ECE/TRANS/WP.29/1080  
14 décembre 2009

Forum mondial de l'harmonisation des Règlements  
concernant les véhicules

Amendements à l'annexe 3 partie 7 du Règlement No 48  
(Installation des dispositifs d'éclairage et de signalisation lumineuse)

Cas où une glace extérieure texturée et une paroi intercalée sont incluses:

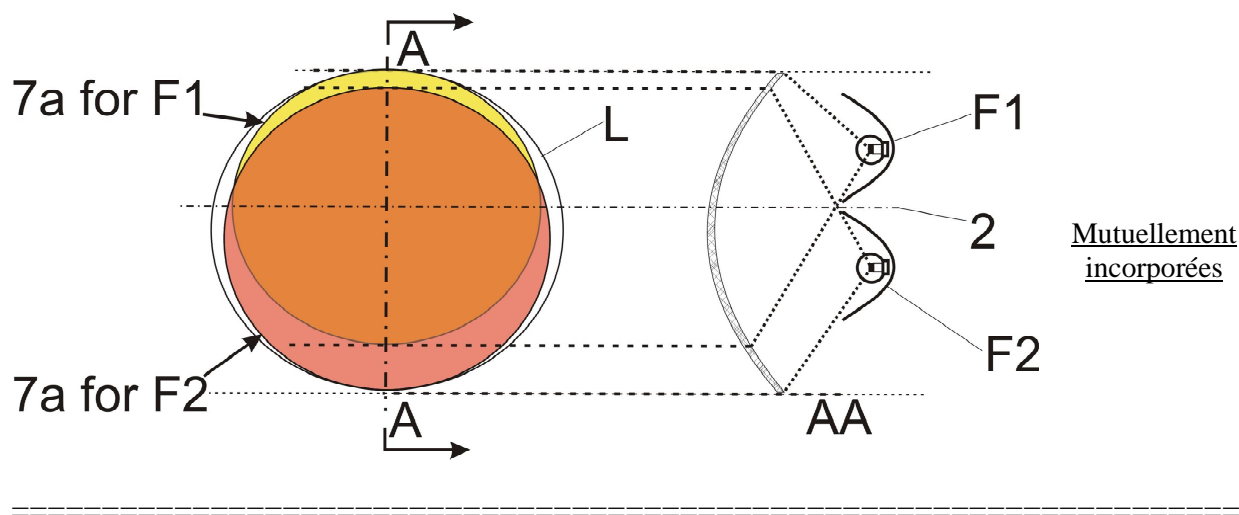
Annexe 3, Partie 7, modifier comme suit:
